**Avis délibéré de la Mission régionale d'autorité environnementale
de la région Nouvelle-Aquitaine
sur le projet de renouvellement et extension d'une carrière
au lieu-dit « Chez Verdier » à Brossac (16)**

n°MRAe 2021APNA34

Réponse à l'avis de la Mission Régionale d'Autorité environnementale

Projet de renouvellement et d'extension de la carrière de Brossac (16)

Implantation du convoyeur à bandes

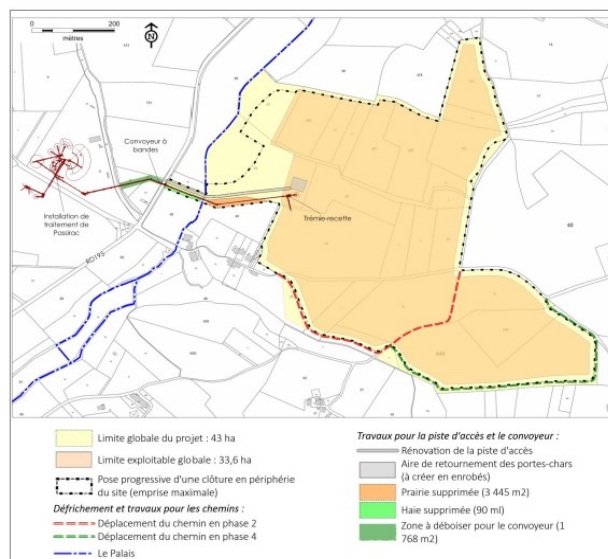
Le fonctionnement du convoyeur à bande n'est pas décrit, ni dans son installation ni dans son fonctionnement, pas plus que ses caractéristiques en termes d'émissions sonores (pouvant créer un dérangement d'espèces patrimoniales), de rejets de poussières (pouvant polluer les milieux naturels et altérer voire détruire des habitats, notamment aquatiques) et des nuisances. **La MRAe considère que le dossier doit faire l'objet de compléments sur ces points.**

- Dans le Tome 2, les pages 30, 31, 32 et 33 décrivent précisément les dimensions de l'installation, sa position avec un plan d'implantation ainsi qu'un plan en coupe qui figurent tous les deux la position des installations par rapport aux ruisseaux à franchir ainsi que la route. Il est d'ailleurs précisé à cet endroit le positionnement des piliers par rapport au ruisseau du Palais (à 6 mètres de la rive gauche et 20 mètres de la rive droite), ainsi que la mise en œuvre d'une gouttière de protection sous le convoyeur aux endroits sensibles (traversée des ruisseaux et de la route départementale) – cette gouttière sera implantée sur une distance de 25 mètres au-dessus et de part et d'autre du Palais.

Itinéraire des camions de transport

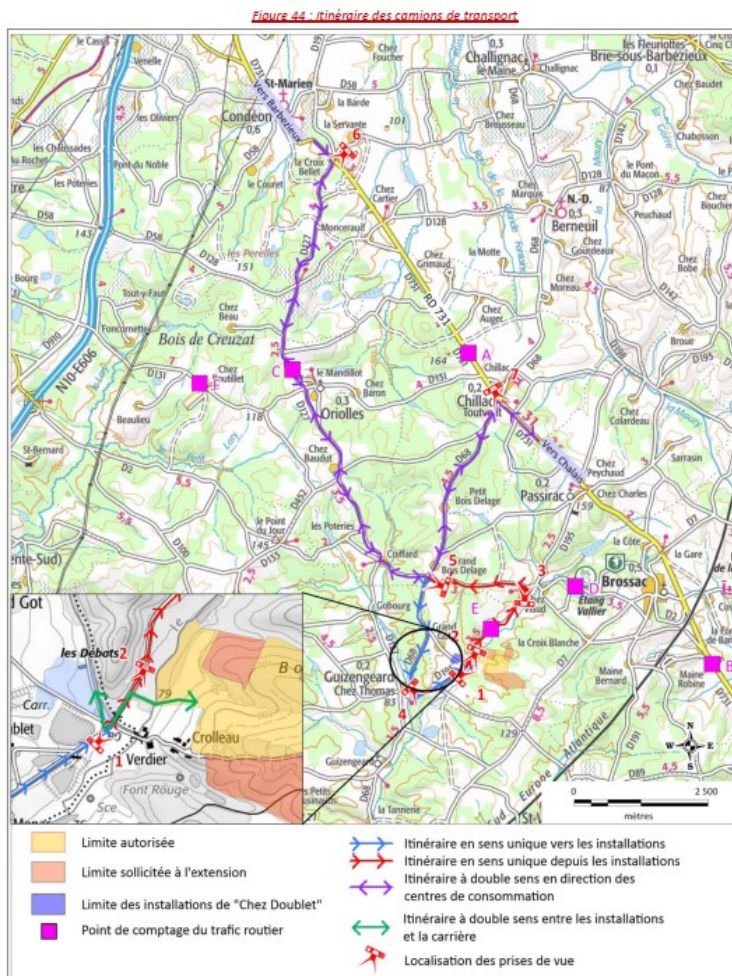
La MRAe considère que le dossier devrait préciser les impacts de la croissance du trafic poids lourds liée à l'extension sur les nuisances en première proximité de la carrière sur les zones habitées.

Par conséquent, le trafic de poids-lourds sera réduit d'environ 45% par rapport à la situation actuelle et des 10 dernières années dans le cadre de la mise en œuvre du projet, ce qui permettra naturellement de réduire les nuisances liées au trafic des habitations situées à proximité de la sortie des installations.

Précisons également que l'itinéraire des camions de transport présenté dans le rapport de la MRAE est l'ancien itinéraire correspondant à l'état initial, mais que dans le cadre du projet, le pétitionnaire s'est rapproché du Conseil Départemental de la Charente pour envisager **un nouvel itinéraire permettant de rejoindre la N10 en réduisant le kilométrage parcouru et avec un parcours différent selon que les camions sont en charge ou à vide** afin de limiter l'impact sur les voies de circulation et le dérangement des rares habitations concernées.

Plan de l'état final et de l'usage futur (vocation écologique)

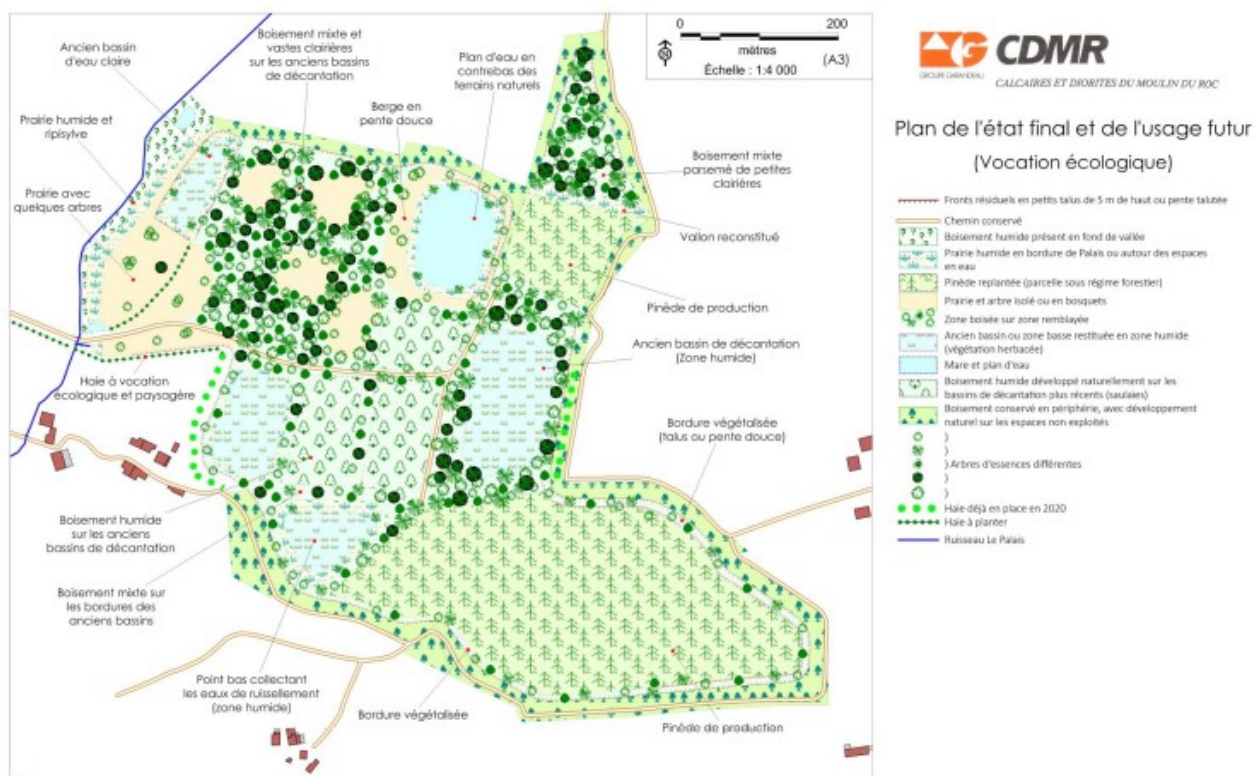
En termes de réaménagement, le projet prévoit la création de plans d'eau. **La MRAe recommande que les porteurs de projet revoient leur projet de remise en état du site après exploitation, selon les orientations du SDAGE Adour-Garonne et du futur SAGE Isle-Drone, en créant des zones humides**

plutôt que des plans d'eau.

Contrairement à ce qu'indique la MRAE, le projet de remise en état du site, présenté p.306 du Tome 3.2 et présenté ci-dessous, prévoit une remise en état majoritairement composée de boisements et de zones humides, avec un seul plan d'eau résiduel d'environ 1 ha au regard des 26 ha exploitables.

Ce plan d'eau correspond à la dernière tranche d'exploitation au nord de la carrière et ne pourra donc pas être remblayé. Ses berges seront aménagées en pentes très douces pour créer une gradation de milieux prairiaux entre boisements et plan d'eau. Des zones de hauts fonds et de prairies humides temporairement submergées par le plan d'eau seront ainsi créées.

Figure 52 : Localisation des activités ICPE aux abords du projet

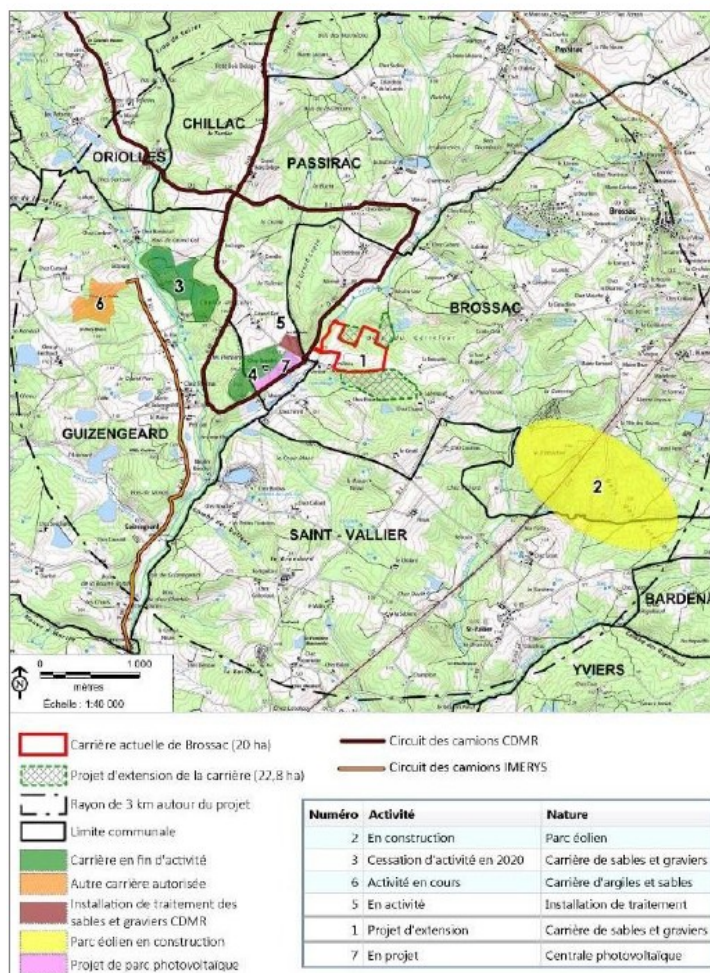
La MRAe relève que l'analyse des effets cumulés liés au défrichement des zones boisées (impacts potentiel sur les activités forestières et la biodiversité) nécessite d'être approfondie. Par ailleurs, cette analyse ne rend compte que des ICPE et de la centrale photovoltaïque, et mériterait d'être élargie, notamment aux infrastructures (RN10, LGV SEA) traversant le territoire et qui ont pu donner lieu à des impacts et mesures compensatoires qu'il conviendrait de replacer géographiquement vis-à-vis du projet présenté ici.

- La carrière Imerys située à Guizengard (à 2 km environ de Brossac), autorisée en 2015 pour une durée de 10 ans, a nécessité le défrichement d'environ 10 ha de boisements. Ces défrichements ont été intégralement effectués à ce jour et compensés par 19 ha de reboisements réalisés dans un rayon de 10 km autour du projet. Les surfaces de boisements étant plus importantes suite à la réalisation de ce projet, il n'y a aucun impact sur les activités forestières.

Cette carrière prévoit également, dans le cadre de sa remise en état, le reboisement in-situ de 7.2 ha de reboisement. A l'horizon 2025 le site sera donc en passe d'être reboisé tandis que la carrière de Brossac ne sera alors que dans sa première phase d'exploitation qui ne nécessitera que 3 ha de défrichement. Au vu du décalage des phases de défrichement, des mesures compensatoires et de l'environnement fortement boisé de ces 2 sites, il n'y aura pas d'effets cumulés lié au défrichement.

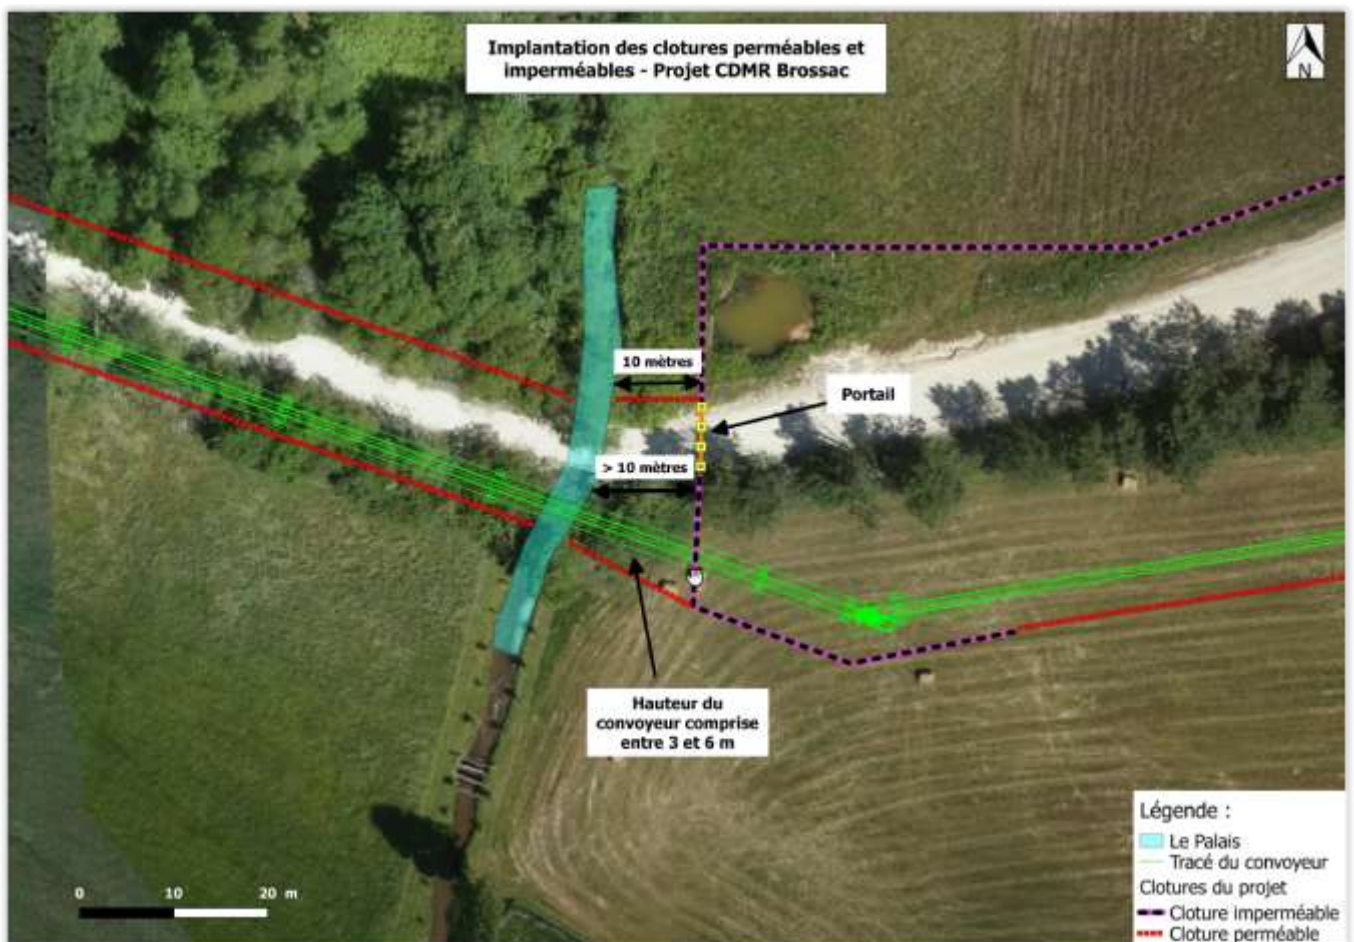
Le dispositif de mise en défens reste cependant à préciser quant au type de clôture envisagé et à son positionnement par rapport au cours d'eau du Palais (distance) de manière à garantir au mieux la libre circulation des mammifères semi-aquatiques.

Sur ce sujet, le pétitionnaire souhaite apporter les précisions suivantes :

Les clôtures à proximité du Palais seront adaptées pour permettre le libre passage de la faune semi-aquatique : les clôtures seront perméables à l'ouest et à l'est du Palais sur une largeur de 10 mètres minimum : le schéma d'implantation est présenté ci-après.

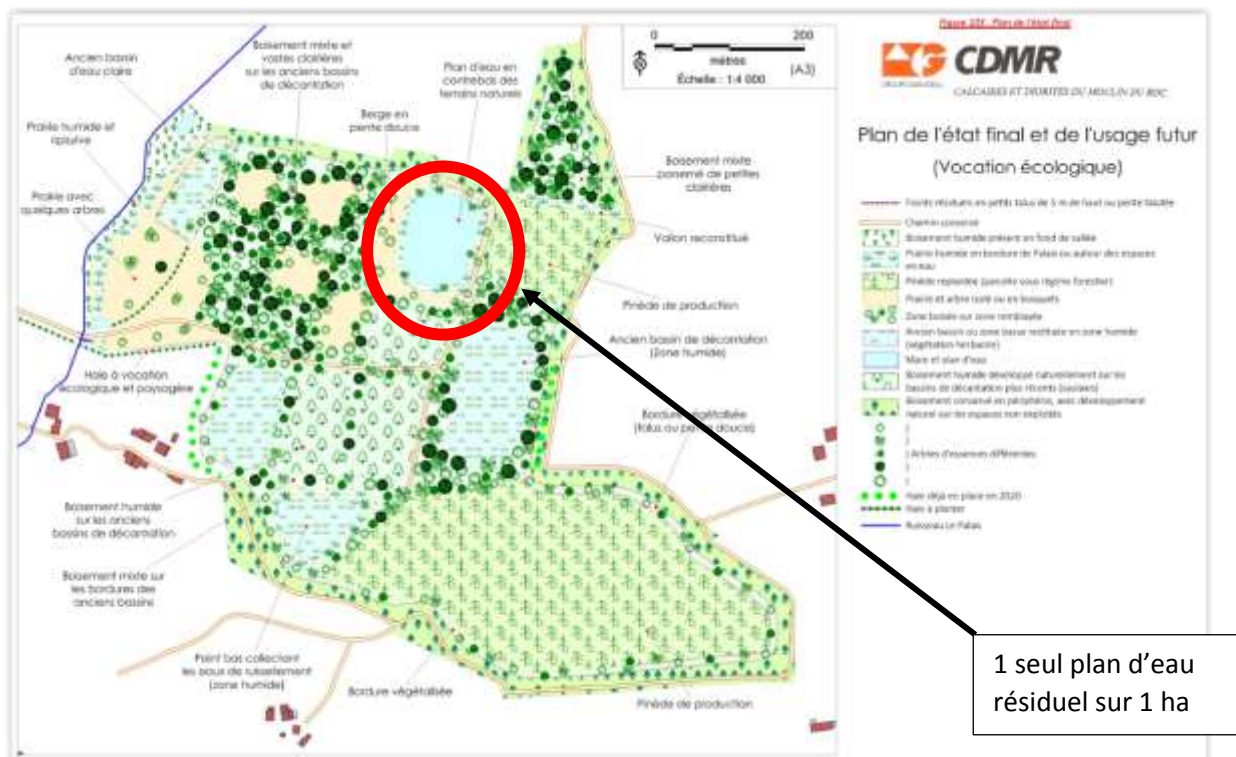
En termes de réaménagement, le projet prévoit la création de plans d'eau. La MRAE recommande que les porteurs de projet revoient leur projet de remise en état du site après exploitation, selon les orientations du SDAGE Adour-Garonne et du futur SAGE Isle-Drone, en créant des zones humides

plutôt que des plans d'eau.
